בית ספר גאולים
'הארץ 6 אשדוד רובע א
610097
08-8531975

מבדקי בטיחות מנהל חינוך

סיכום מבדק שנתי

כיתה 5

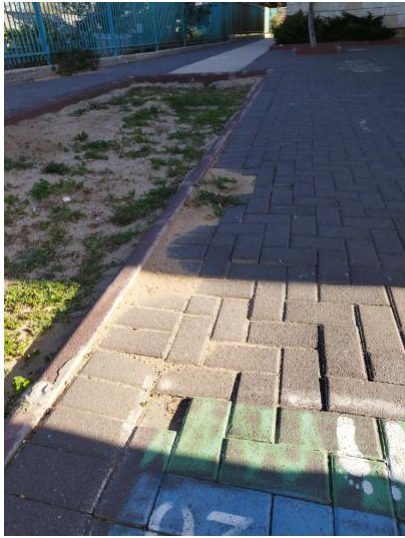
קרוע PVC כיסוי
בכניסה לכיתה
חשש לנפילה
